提出年月日	令和元年 11 月 8 日	R0
日本原燃株式会社

六ヶ所再処理施設における
新規規制基準に対する適合性

安全審査 整理資料

固化セル圧力放出系の高性能粒子
フィルタの1段から2段への変更

第1図 短時間の全交流動力電源の喪失時の放射性物質の大気放出過程

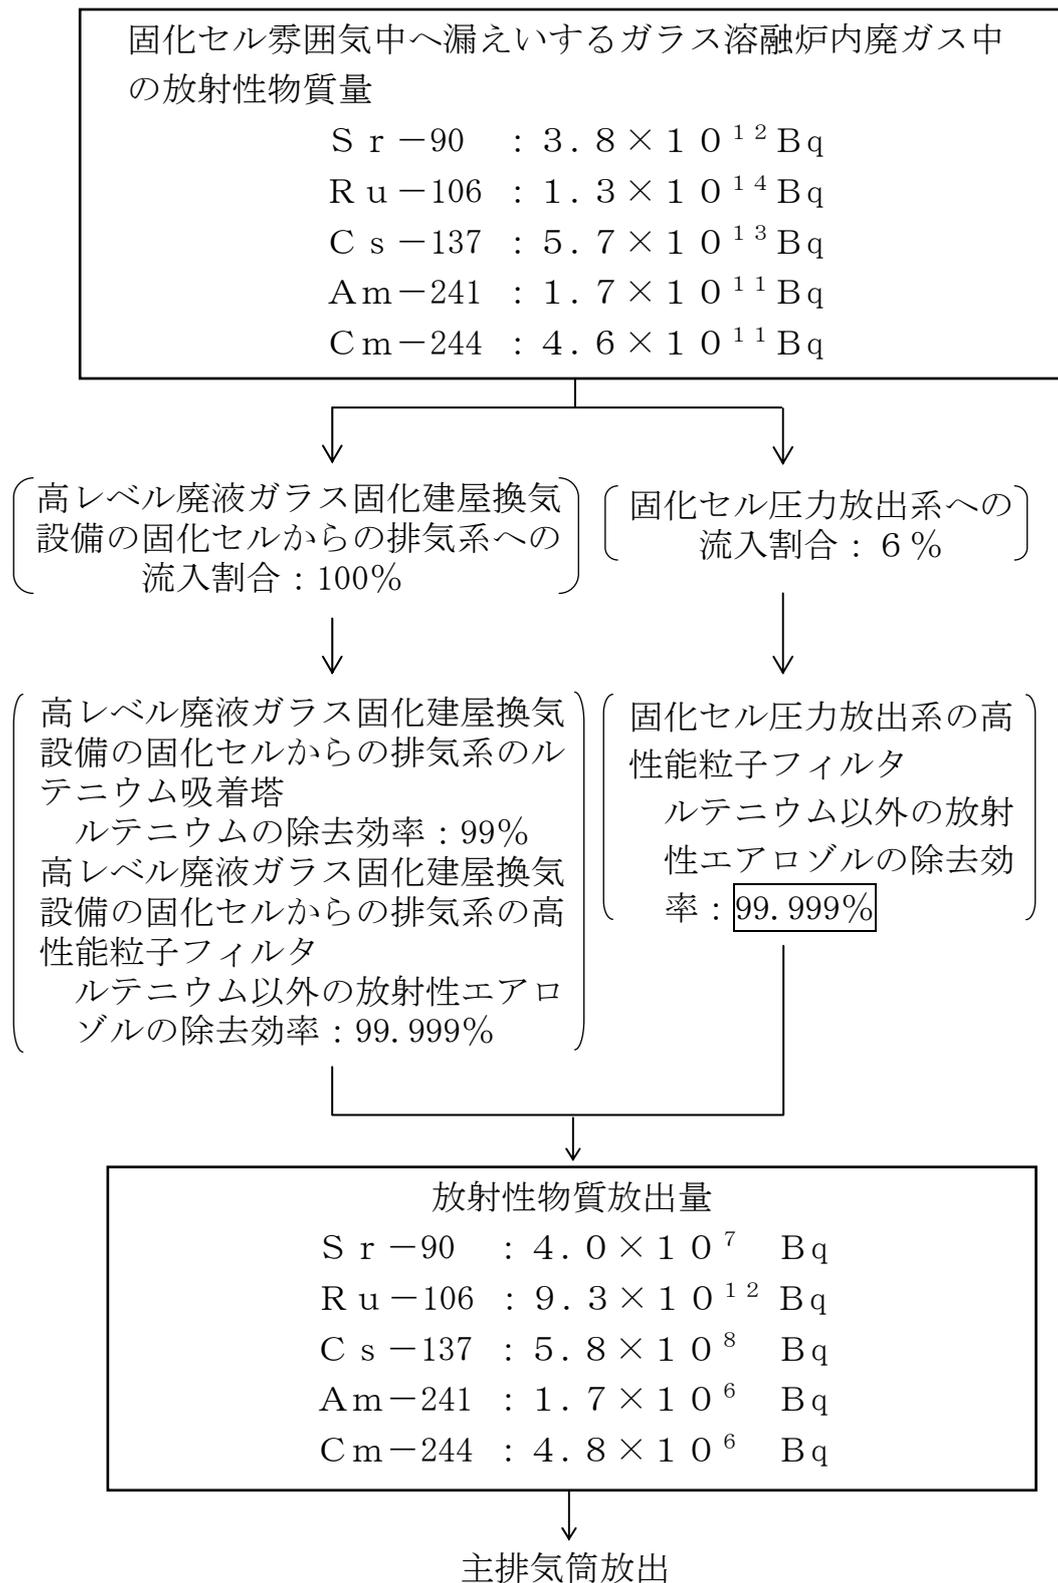
固化セル圧力放出系の高性能粒子フィルタの1段から2段への変更に伴い、高レベル廃液ガラス固化設備での短時間の全交流動力電源の喪失時の放射性物質の放出量及び線量の再評価を行った。

本変更に伴う変更箇所を枠付きで示す。

- e. 固化セル圧力放出系排気フィルタ ユニットの高性能粒子フィルタは 2段であり、ルテニウム以外の放射性エアロゾルに対して、高性能粒子フィルタの除去効率は99.999%とする。
- f. 高レベル廃液ガラス固化建屋換気設備の固化セルからの排気系は、放射性物質の捕集・浄化機能をもつ機器としてルテニウム吸着塔及び高性能粒子フィルタ 2段があり、ルテニウムに対してはルテニウム吸着塔の除去効率として99%、ルテニウム以外の放射性エアロゾルに対しては高性能粒子フィルタ 2段の除去効率として99.999%とする。

上記の解析条件に基づいて計算した公衆の線量に寄与する放射性物質が主排気筒から大気中に放出されるまでの過程を、第1図に示す。

上記の解析条件に基づいて計算した敷地境界外の線量の評価結果は第1表に示すとおり $2.5 \times 10^{-1} \text{mSv}$ であり、公衆に対して著しい放射線被ばくのリスクを与えることはない。
